改善箇所説明図②

(リザーバタンク A-A 断面)

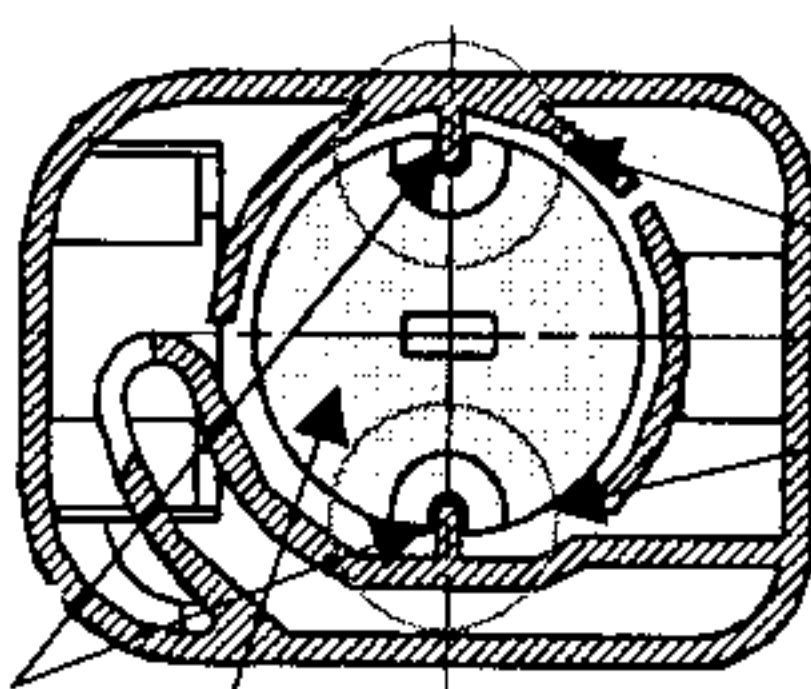
基準不適合発生箇所

制動液漏れ警報装置において、ブレーキ液をリザーバタンクへ注入する際に液面低下検出用フロートがガイドに引っ掛かったものがあり、ブレーキ液が少なくなっても警告灯が点灯しないおそれがある。

改善の内容

全車両、液面低下検出用フロートの作動を点検し、引っ掛かりがあるものは、フロートの位置を修正し、正規の状態にするとともにブレーキ液注入時の注意事項を記載したラベルをリザーバタンクに貼付ける。
